#### Wettbewerb Dorfkerngestaltung Riehen bei Basel

#### Aus dem Bericht des Preisgerichts

1. Preis. Erdgeschoss-Grundriss von Gasthof und Saalbau. — Masstab 1:700

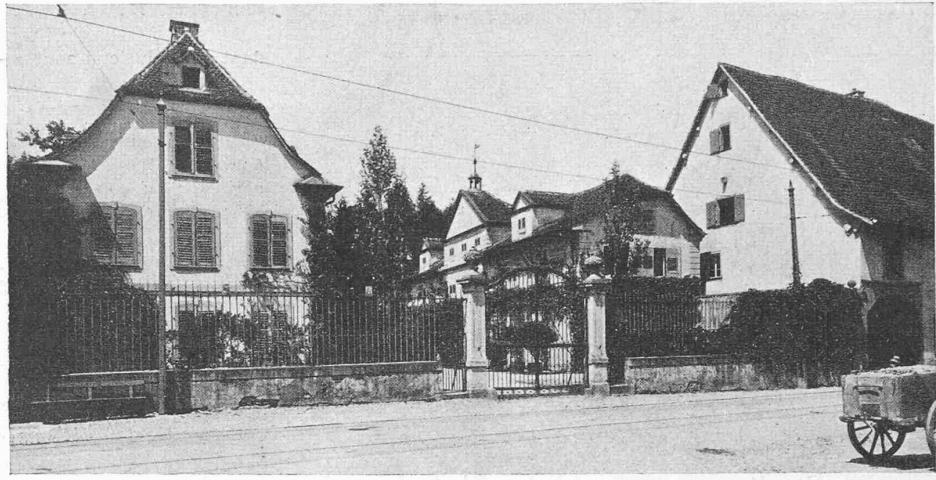
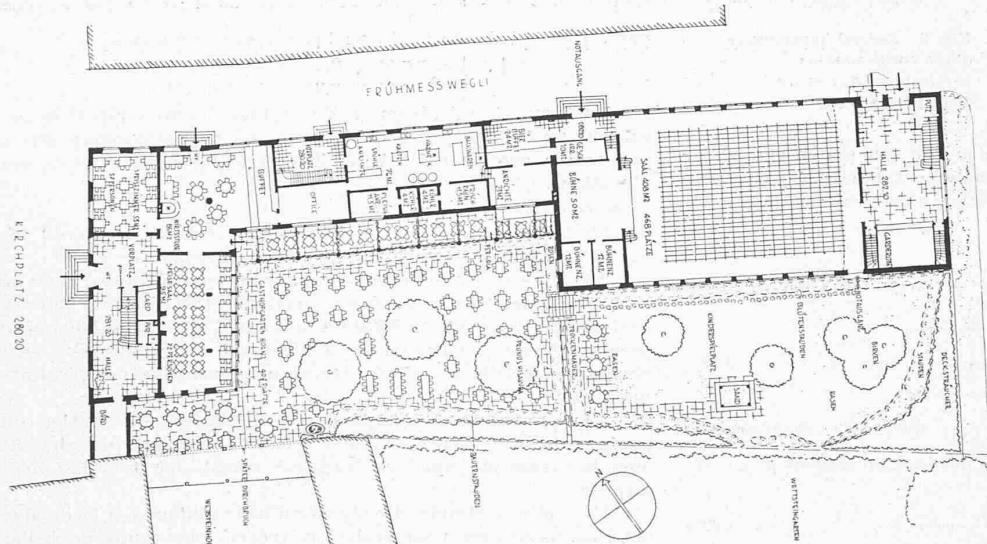
**Entwurf Nr. 12.** Die Erschliessung des Gesamtgeländes ist richtig angepackt, jedoch besonders im südlichen Teil zu wenig durchgearbeitet. Der Dorfplatz auf dem Hofareal der alten Taubstummenanstalt ist gut bemessen und kann bei noch besserer Durchbildung leicht in seiner Wirkung gesteigert werden. Die

Gebäudegruppe mit Polizeigebäude und Bankfiliale ist richtig an die bestehende Bebauung der Schmiedgasse angeschlossen. Erwünscht wäre eine bessere Abschirmung gegen die unschönen Hinterfassaden an der Schmiedgasse. Die gut ausgewogene Gebäudegruppe Saalbau-Gasthof, die sich besonders in der Höhenentwicklung harmonisch einfügt, steigert den räumlich schönen Charakter des Dorfplatzes. Der Vorschlag für die Gestaltung des Kirchvorplatzes ist anerkennenswert, müsste aber ergänzt werden durch Auffahrts zum Portal.

Die Grundrisse von Gasthof und Saalbau sind räumlich reizvoll entwickelt. Ein Mangel ist die fehlende Publikumsverbindung zwischen Saal und Gasthof. Der Serviergang zwischen Saalbau und Küche ist etwas zu eng. An Stelle des Verbindungsbaus zum Wettsteinhaus wäre ein direkter Zugang zum Wirtschaftsgarten geeigneter. Durch den Verzicht auf das Kirchgässli als Durchgang erhält die Gartenwirtschaft eine geschützte Lage mit Blick auf den prächtigen Baumbestand der

Nachbarzellen. Die Durchbildung des Gebäudes für Polizeiposten und Bankfiliale ist gut. Die Fassaden sind masstäblich fein durchgearbeitet, schlicht und sehr gut auf den Dorfcharakter abgestimmt. Kubikinhalt 12688 m<sup>3</sup>.

Das Preisgericht empfiehlt der ausschreibenden Behörde, dem Verfasser des 1. Preises die weitere Ausarbeitung des Projektes zu übertragen, wobei die nachfolgenden Bemerkungen zu berücksichtigen sind: Durch eine lockere Gliederung der Verbindung Gasthaus und Saalbau und durch ein sorgfältiges Studium des Anschlusses an das Wettsteinhaus kann die Gebäudegruppe an der Baselstrasse verbessert werden. Ebenso wäre für den Dorfplatz eine kleine Verschiebung des Polizeigebäudes an der Schmiedgasse nach Nordwesten von Vorteil.

2. Preis (2700 Fr.), Entwurf Nr. 19. Verfasser BERCHER & ZIMMER, Architekten

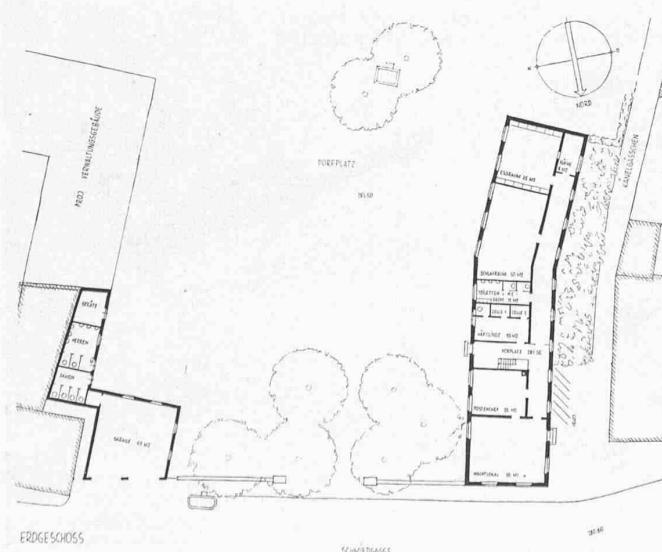
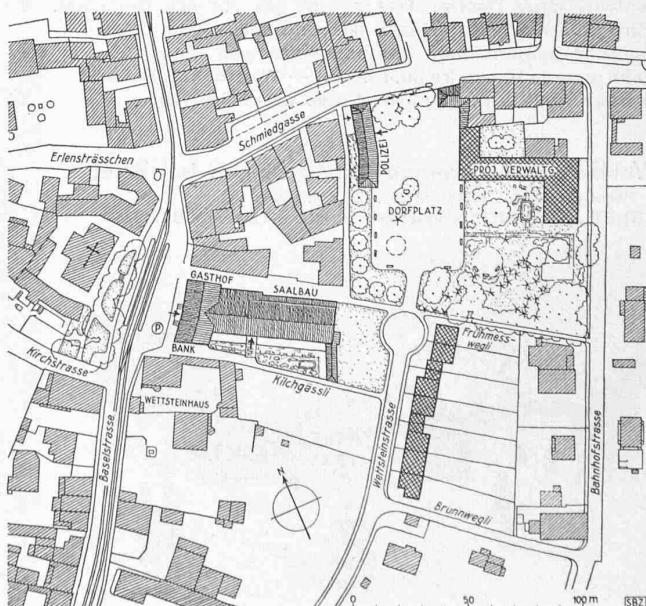
**Entwurf Nr. 19.** Die Gesamtdisposition ist grundsätzlich richtig. Die Verkehrsverhältnisse sind nicht genügend überlegt. Der etwas zu grosse Dorfplatz ist räumlich nicht fertig gestaltet, obschon er in gutem Zusammenhang mit dem Park steht. Der Vorschlag für die Lage des Polizeigebäudes, der Bankfiliale und des Verwaltungsgebäudes ist sehr zu begrüssen. Er könnte durch eine Verschiebung des Verwaltungsgebäudes gegen Westen noch verbessert werden (ohne Flügel an der Bahnhofstrasse). Die zu gleichartige Ausbildung von Kilchgässli und Frühmesswegli ist nicht befriedigend. Nachteilig ist die Verkuppelung der Vorräume des Saalbaus mit dem Gasthofbetrieb (Garderobe und W.C.). Nicht gelöst ist der Eingang zum Saalbau. Die zu langgezogene Gartenwirtschaft ist zu weit vom Gasthof abgelegen und für den Betrieb ungünstig. Die Lage der Bankfiliale im Gasthof ist abzulehnen. Die erwähnten Grundrissmängel lassen sich jedoch verhältnismässig leicht verbessern. Die architektonische Haltung ist ausgezeichnet, besonders ist die gute Einfügung der Fassade an der Baselstrasse in das Dorfbild hervorzuheben. Kubikinhalt 14116 m<sup>3</sup>.

3. Preis (2400 Fr.). Entwurf Nr. 2. Verfasser ERNST PLATTNER und HANS STÖCKLI, Bauzeichner

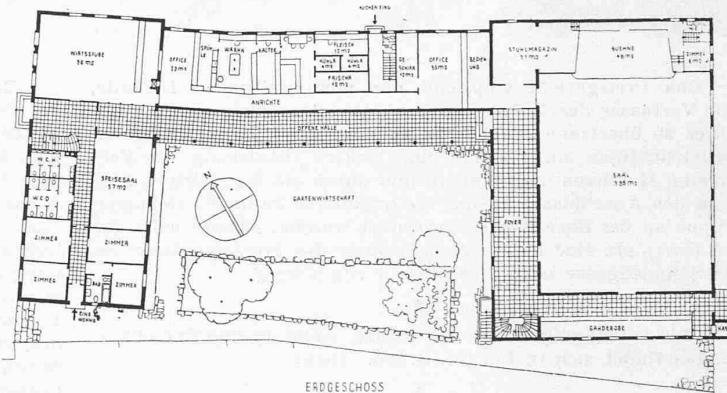
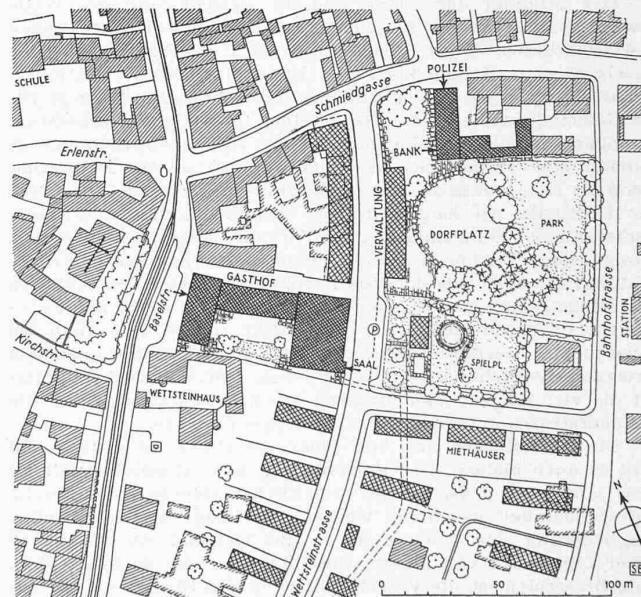
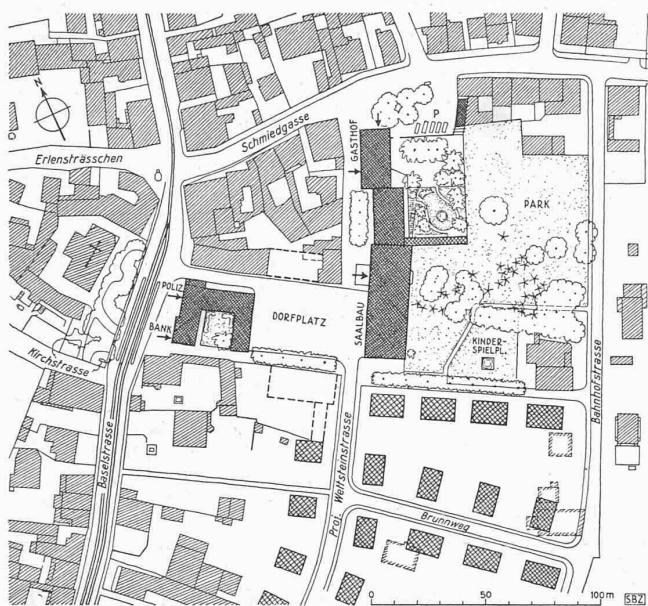
**Entwurf Nr. 2.** Die Erschliessung des Dorfareals ist im allgemeinen richtig gelöst. Nicht erwünscht ist die direkte Durchführung der mittleren Wohnstrasse bis zur Schmiedgasse. Der Park ist unter Einbezug des Dorfplatzes als zusammenhängende Grünfläche erhalten. Die Situierung der Bauten ist grundsätzlich richtig. Die Parkierungsmöglichkeiten sind ungenügend. Der Eingang zum Saalbau liegt nicht am richtigen Ort und entspricht nicht den Anforderungen; eine Verlegung an die nordöstliche Ecke wäre wünschenswert. Die Grundrisse des Gasthofs sind gut. Reizvoll ist die offene Vorhalle als Verbindung von Gasthof und Saalfoyer. Zu bemängeln ist die Lage der Abritte neben dem Gasthoeffingang an der Strassenseite. Unzweckmässig ist die Lage der Bankfiliale im 1. Stock. Die architektonischen Mittel sind bescheiden, aber etwas trocken. Kubikinhalt 15084 m<sup>3</sup>.

4. Preis (1700 Fr.). Entwurf Nr. 16. Verfasser Arch. FRITZ WEISS  
Bebauungsplan 1:3000 und Perspektiven

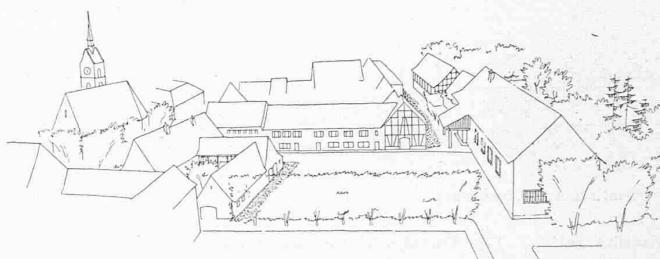
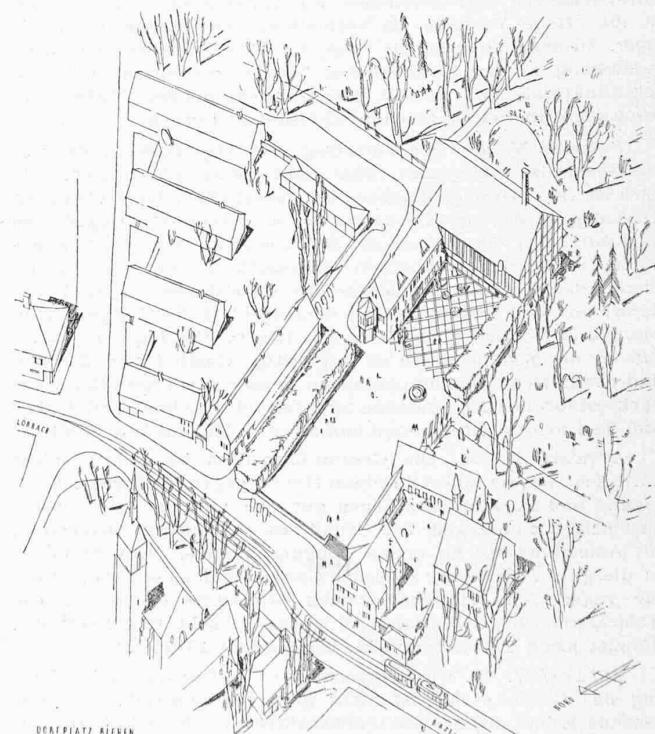
**Entwurf Nr. 16.** Der Vorschlag zur Erschliessung des Gesamtareals ist konsequent, aber teilweise zu schematisch. Der Park ist als zusammenhängende Fläche erhalten, durch die neuen Gebäudegruppen vom Kirchplatz her aber total abgeriegelt. Die Rückseiten der Häuser sind nicht abgedeckt. Der Dorfplatz zwischen der masstäblich gut ins Dorfbild eingefügten Gebäudegruppe an der Baselstrasse (Polizei und Bank) und dem Saalbau ist gut dimensioniert. Der Eingang zum Saalbau sollte direkt am Dorfplatz liegen. Die Lage des Gasthofs an der Schmiedgasse ist ungünstig. Gasthof und Saalbau sind etwas zu aufwendig und haben zu sehr den Charakter eines Parkrestaurants. Die Fassaden sind reizvoll durchgearbeitet, aber zum Teil in den Einzelheiten unmotiviert. Kubikinhalt 16261 m<sup>3</sup>.

Für 1100 Fr. angekaufter Entwurf Nr. 26.  
Verfasser Arch. ARNOLD GFELLER

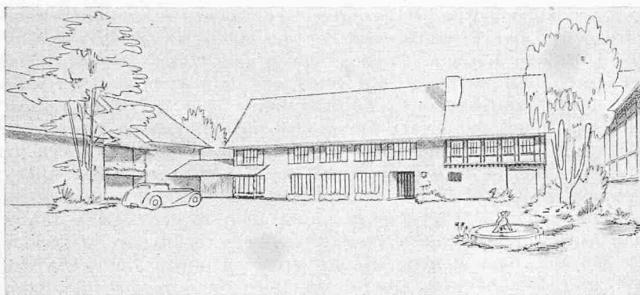
**Entwurf Nr. 26.** Die Gesamtdisposition ist richtig, nicht erwünscht ist die zu breite Platzöffnung gegen die Kirche. Saalzugang und Parkingplatz liegen gut. Der Park ist schön in die Gesamtlage einbezogen. Die Grundrisse sind richtig ausgebildet mit Ausnahme der zu engen Eingangspartien. Hervorzuheben ist die gute Verbindung zwischen Gastroräumen und Saal durch das gegenüberliegende Wirtschaftsgarten orientierte Saalfoyer. Die architektonische Gestaltung ist etwas gesucht und trifft den einheimischen Charakter nicht. Kubikinhalt 13925 m<sup>3</sup>.
